### 代替安定器の結線変更について

#### 結線図

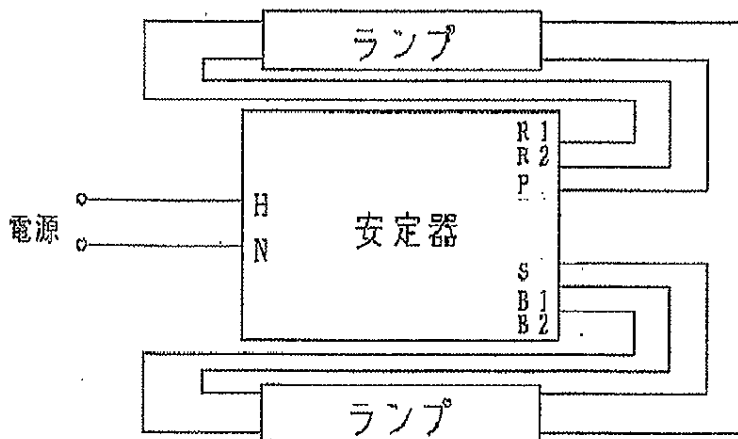
下図のようにランプ側の結線を変更する場合がございます(ランプ側8本⇒6本)。  
そのような変更の場合は結線図を参照の上、結線をお願いします。  
(変更の必要がない場合は、同じ結線となります。結線図略)

← この線のみ、ソケット間を直接結線をする (安定器に接続しない)
